I/B Äußerungen der Behörden und sonstigen Träger öffentlicher Belange**I/B 1: Amprion GmbH**

Leverkusen, BPlan Nr. 203/III „Steinbüchel-Fester Weg“

Bebauungsplan Nr. 203/II „Steinbüchel – Fester Weg“

Anlage
Lageplan, Maßstab 1 : 2000

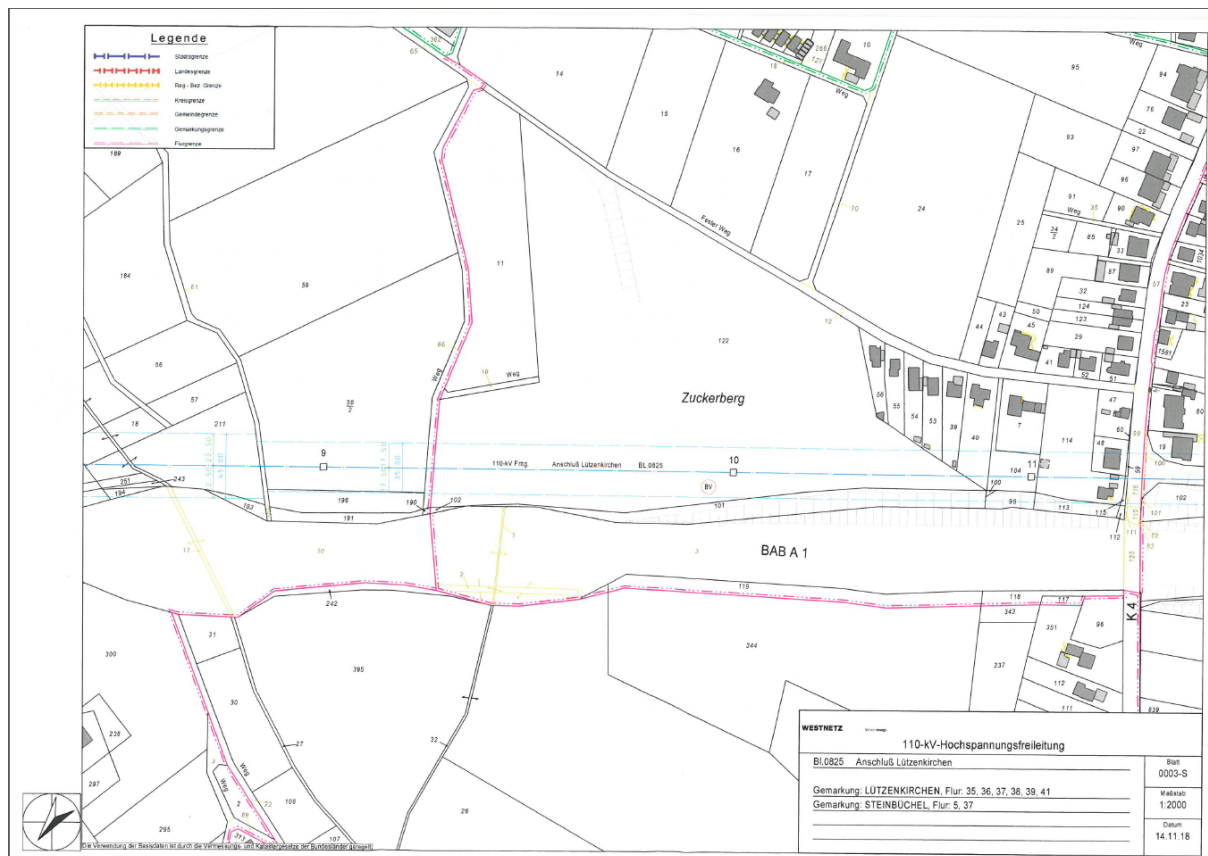
der Geltungsbereich des o. g. Bauleitplanes liegt teilweise im 2 x 17,50 m = 35,00 m breiten Schutzstreifen der im Betreff genannten Hochspannungsfreileitung.

- Die Hochspannungsfreileitung wird mit Leitungsmittellinie, Maststandorten und Schutzstreifengrenzen nachrichtlich im zeichnerischen Teil des Bebauungsplanes dargestellt.
- Der Schutzstreifen der Leitung wird von jeglicher Bebauung freigehalten.
- Im Schutzstreifen der Leitung dürfen nur solche Anpflanzungen vorgenommen werden, die eine Endwuchshöhe von maximal 5 m erreichen. Als Anlage ist beispielhaft eine Gehölzliste mit entsprechenden Endwuchshöhen beigefügt.

- Im Textteil des Bebauungsplanes wird folgender Hinweis aufgenommen: „Von den einzelnen ggf. auch nicht genehmigungspflichtigen Bauvorhaben im Schutzstreifen der Leitung bzw. in unmittelbarer Nähe dazu sind der innogy Netze Deutschland GmbH Bauunterlagen (Lagepläne und Schnittzeichnungen mit Höhenangaben in m über NN) zur Prüfung und abschließenden Stellungnahme bzw. dem Abschluss einer Vereinbarung mit dem Grundstückseigentümer/Bauherrn zuzusenden. Alle geplanten Maßnahmen bedürfen der Zustimmung der Westnetz GmbH.“

Der nördliche Geltungsbereich des Bebauungsplanes ist durch den Verlauf einer Hochspannungsfreileitung betroffen. In die Planzeichnung des Bebauungsplans werden Leitungsmittellinie, Maststandorte und Schutzstreifen nachrichtlich aufgenommen. Da im Bereich des Schutzstreifens als Kompensationsmaßnahme die Festsetzung einer Grünfläche (Extensivwiese / Gehölzstreifen) erfolgt, sind bauliche Anlagen dort generell nicht zulässig. Des Weiteren erfolgt innerhalb der textlichen Festsetzungen ein Hinweis auf die Hochspannungsfreileitung und die zu beachtenden Anforderungen.

Hinsichtlich der zulässigen Endwuchshöhe (5 m) von Anpflanzungen im Bereich des Schutzstreifens der 110-kV-Hochspannungsleitung und in den angrenzenden Bereichen sowie der Freihaltung einer Fläche von 15 m-Radius um die Maststandorte herum, wird ein Hinweis in den Bebauungsplan aufgenommen. Da es sich bei den hier festgesetzten Grünflächen um öffentliche Flächen handelt, obliegt die Pflanzenauswahl der Stadt Leverkusen. Eine weitere rechtliche Sicherung ist daher nicht erforderlich.

Zur Gewährleistung der Zufahrt für Maststandorte wird ein entsprechender Hinweis in den Bebauungsplan aufgenommen. Die Maßnahmenfläche wird so konzipiert, dass die Mast- und Leistungszugänglichkeit gewährleistet ist.

Anlage
A3 Plan

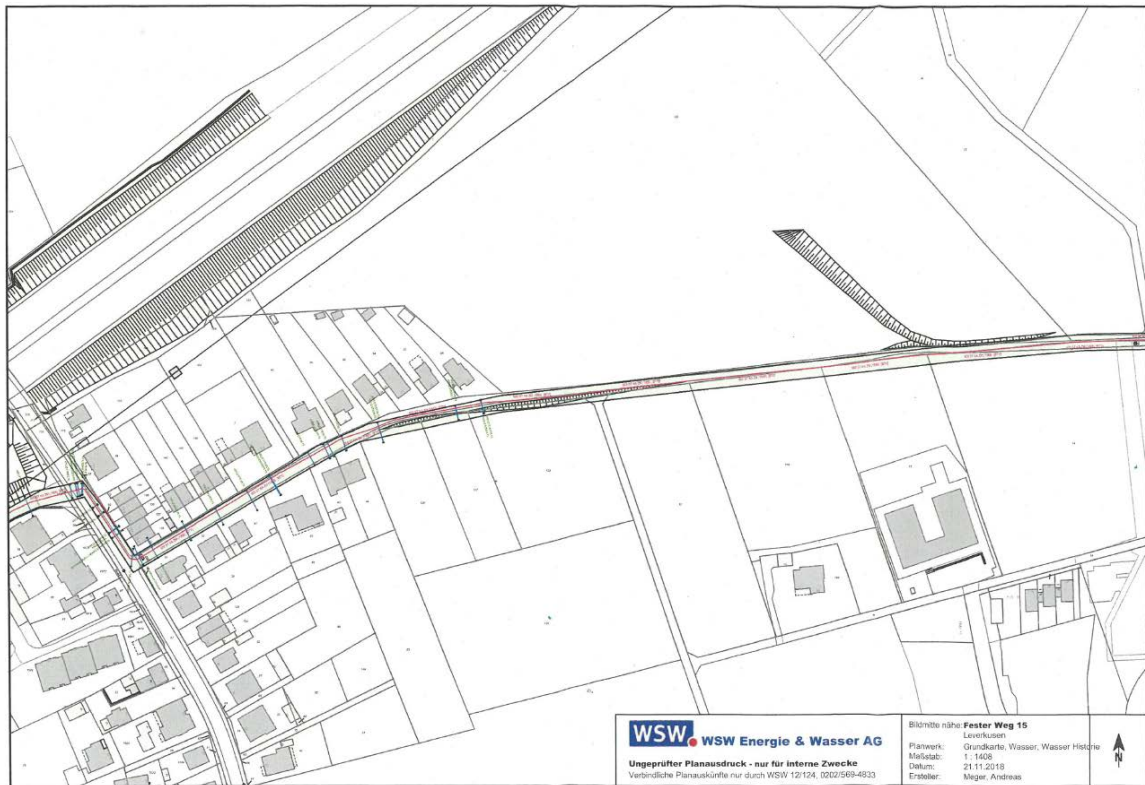
Im Bereich des Bebauungsplanes 203/III Steinbüchel - Fester Weg - befindet sich die Fernwassertransportleitung DN600 nach Leverkusen in einem Schutzstreifen von 8m, siehe beigefügten Lovion Plan im Anhang.

In diesem Bereich sind die Vorgaben des DVGW Regelwerkes W 400 1-3 zu berücksichtigen.

Im Verlauf Fester Weg verläuft eine Fernwassertransportleitung. Die Wassertransportleitung im Bereich des Fester Weges wird im Bebauungsplan mit einem Schutzstreifen dargestellt. Der Schutzstreifen reicht teilweise bis in die Vorgärten, der südlich des Fester Weges angeordneten Grundstücke. Innerhalb des Schutzstreifens ist eine Überbauung nicht zulässig. Ein entsprechender Hinweis wird innerhalb der textlichen Festsetzungen des Bebauungsplanes aufgenommen.
